## Bijlage C: Wijzigingsoverzicht bestemmingsplan Deliterrein - Schoterkwartier

Het ontwerpbestemmingsplan en het ontwerpbesluit hogere waarden voor de geluidsbelasting hebben ter inzage gelegen van 27 september tot en met 8 november 2022. Er zijn 54 zienswijzen ingediend tegen het ontwerpbestemmingsplan. Tegen het ontwerpbesluit hogere waarden voor de geluidsbelasting zijn geen zienswijzen ingediend. Bij twee ingediende zienswijzen ontbraken NAW-gegevens. Indieners zijn in de gelegenheid gesteld de gegevens aan te vullen. Hiervan is geen gebruik gemaakt. Daarmee zijn deze zienswijzen niet-ontvankelijk.

## 1. Zienswijzen op ontwerpbestemmingsplan

### *Situatie fase 1 | Etmaalintensiteit 75 motorvoertuigen*

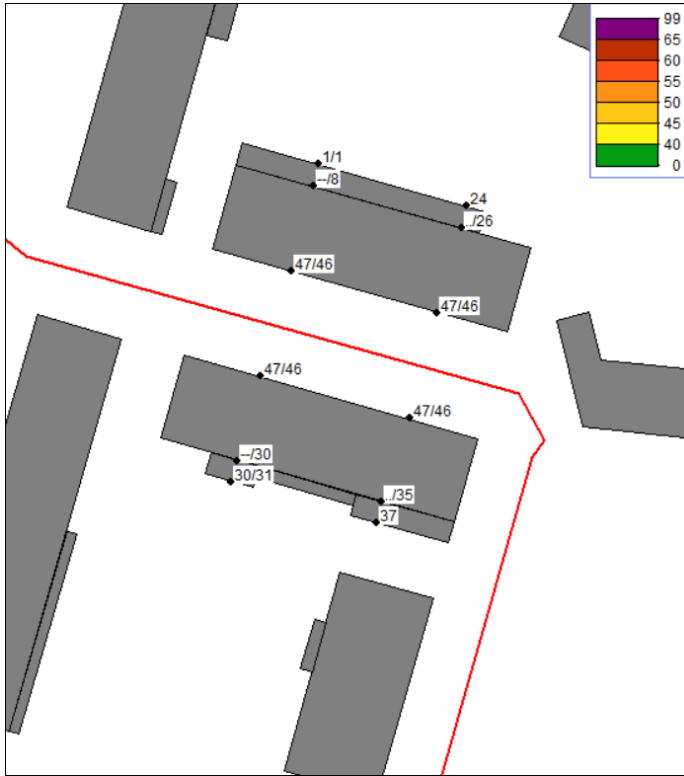
1.3	In het mobiliteitsonderzoek is niet onderzocht of de verkeersdruk in de Siantarstraat onder de norm voor verkeersveilige verkeersdruk blijft in de nieuwe situatie. De Siantarstraat verandert van een rustige woonstraat in een drukke weg met geluidsoverlast en luchtvervuiling tot gevolg.	De totale verkeersdruk blijft ver onder de 1.000 motorvoertuigen per etmaal. Dit is een verkeersdruk die behoort binnen de marge van een woonstraat. Daarmee is een verkeersveilige afwikkeling mogelijk. Het extra aanbod is het meest te verwachten in de spitsuren tot een maximum van 10% van de etmaalwaarde. Dit is een beperkt aantal. De geluidsbelasting in zowel de huidige situatie als bij ontsluiting van de parkeergarage via de Siantarstraat is beoordeeld in het kader van een goede ruimtelijke ordening. Hierbij is aansluiting gezocht bij de grenswaarden uit de Wet geluidhinder. De conclusie is dat bij ontsluiting van de parkeergarage de geluidbelasting op de gevels van de bestaande woningen met 5 dB toeneemt. De geluidbelasting is na aftrek conform art. 110g Wgh nooit meer dan 48 dB. De voorkeursgrenswaarde wordt niet overschreden. Daarmee is sprake van een goede ruimtelijke ordening (zie berekening bijlage 1 op p21 van dit document). Voor de beoordeling van de luchtkwaliteit is een worst-case berekening gemaakt van de invloed van 231 personenautobewegingen per etmaal met de NIBM rekentool, die laat zien dat dit verwaarloosbaar is voor de gezondheid. (zie berekening bijlage 2 op 23 van dit document).

In de onderstaande afbeelding wordt de geluidbelasting op de gevel weergegeven voor de situatie uitgaande van 75 motorvoertuigen per etmaal.

Uit de afbeelding kan geconcludeerd worden dat de geluidbelasting ten hoogste 47 dB bedraagt.

Het betreft hier de geluidbelasting zonder aftrek.

Rekening houdend met een aftrek van 5 dB bedraagt de geluidbelasting ten hoogste 42 dB, hetgeen niet meer is dan 48 dB, zijnde de voorkeursgrenswaarde voor wegen met een zone in de zin van de Wet geluidhinder.

*Situatie fase 2 | Etmaalintensiteit 265 motorvoertuigen*

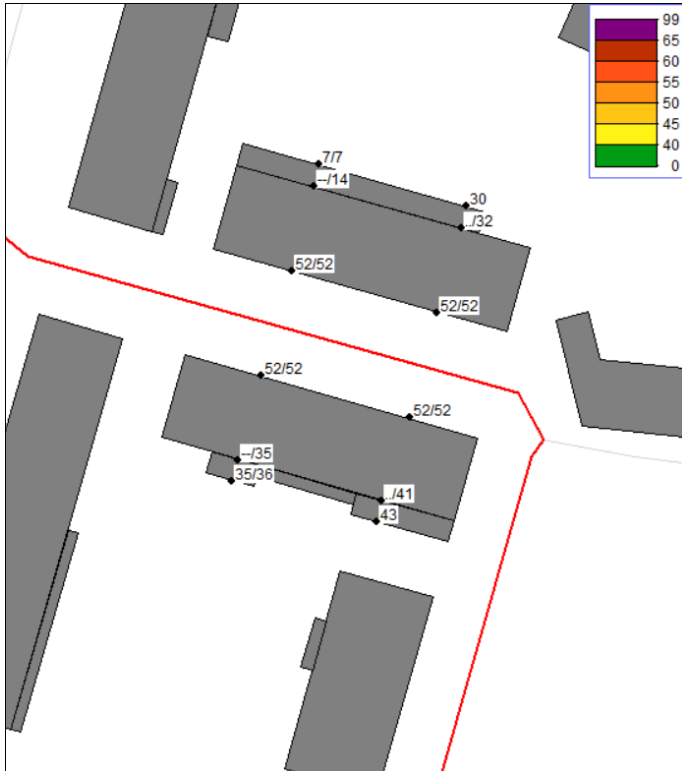
In de onderstaande afbeelding wordt de geluidbelasting op de gevel weergegeven voor de situatie uitgaande van 265 motorvoertuigen per etmaal.

Uit de afbeelding kan geconcludeerd worden dat de geluidbelasting ten hoogste 52 dB bedraagt.

Het betreft hier de geluidbelasting zonder aftrek.

Rekening houdend met een aftrek van 5 dB bedraagt de geluidbelasting ten hoogste 47 dB, hetgeen niet meer is dan 48 dB, zijnde de voorkeursgrenswaarde voor wegen met een zone in de zin van de Wet geluidhinder.
